Erratalijst van de volgende rapporten
"Windturbines in Zee"

- deel 1 rapport 78206
- deel 2 rapport 78379
- deel 3 rapport 78602
- deel 4 rapport 79299
- deel 5 rapport 79216

Rapport Nr.: RenD 79560
5 december 1979

tek. no: 11

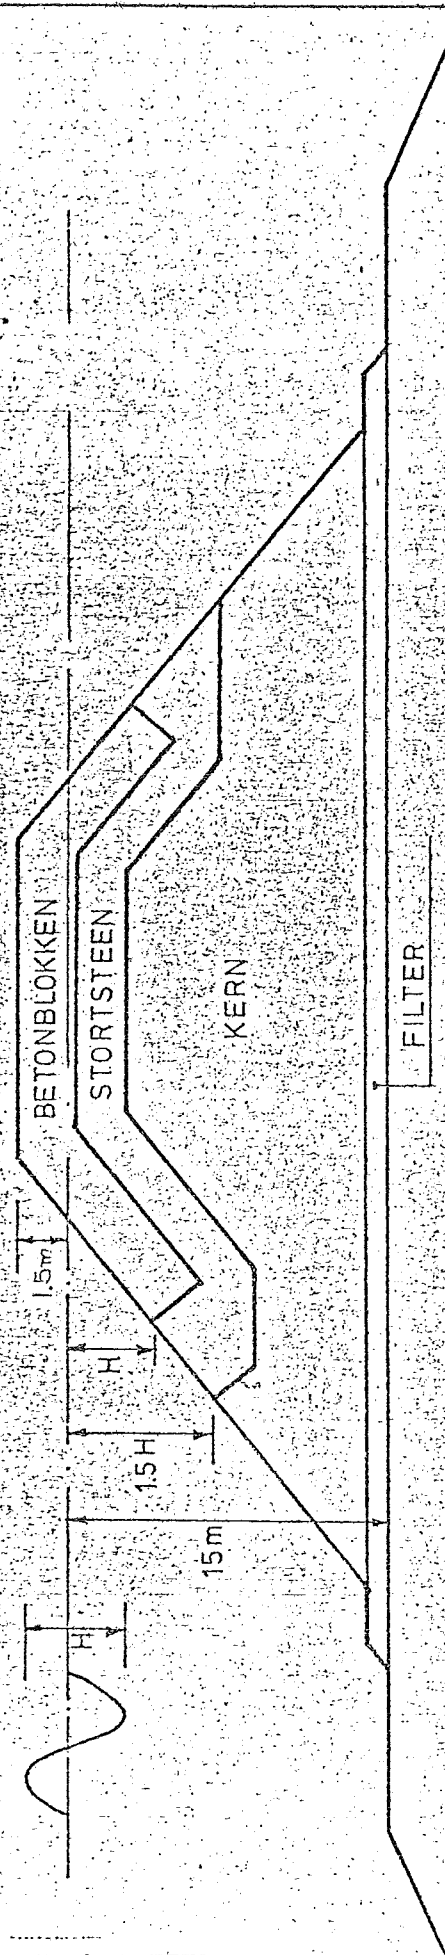
- bldz. 31 Hiervoor zijn betonblokken van 40 ton nodig (blokken van
2,5 x 2,5 x 2,5 m).
Moet worden
----(blokken van 2,5 x 2,5 x 2,5 m³).-----
- Tekening no.11 Ingeschreven waarden zijn: H, 1.5H en 1.5
Moet worden
---zijn: H, 1.5H en 1.5m (zie tekening)

tek. no: 6

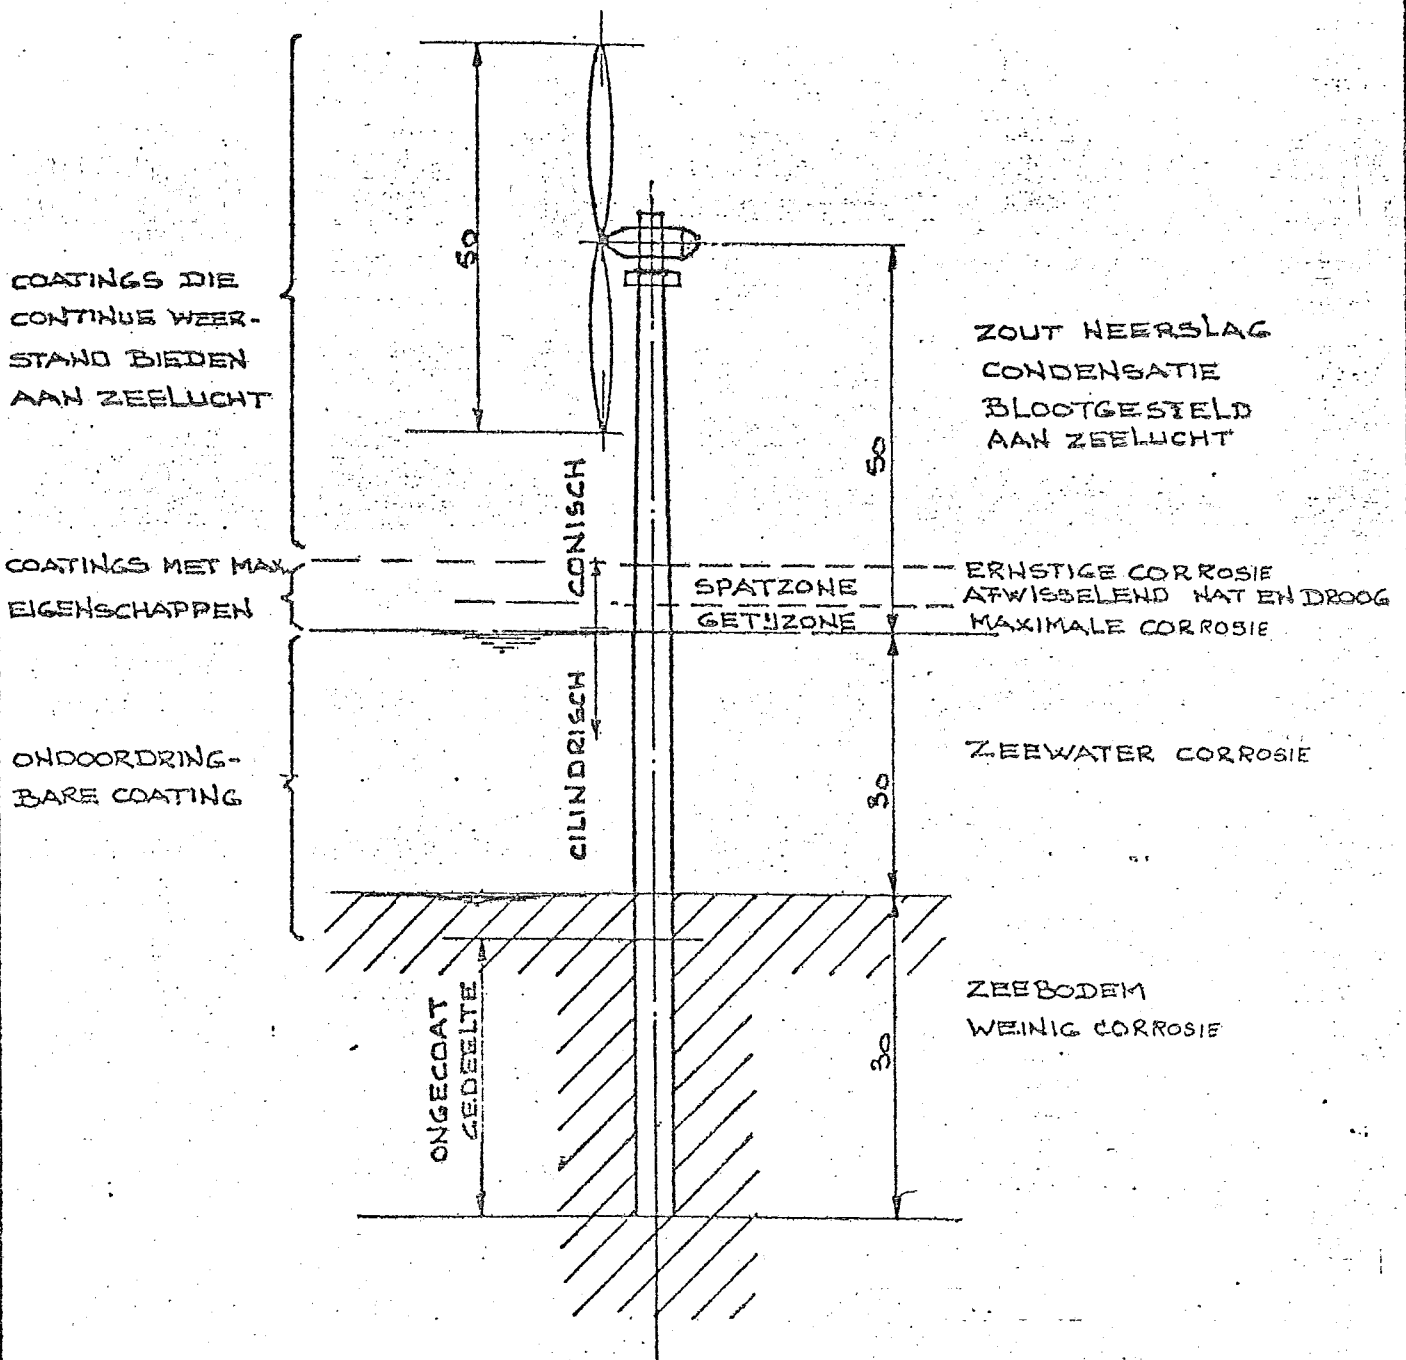
- Tabellen Verwering
1 t/m 7 Moet worden
---Verwering---
- Tekening 6 Deze tekening vervalt, een nieuwe tekening is aan dit deel 5 toegevoegd.
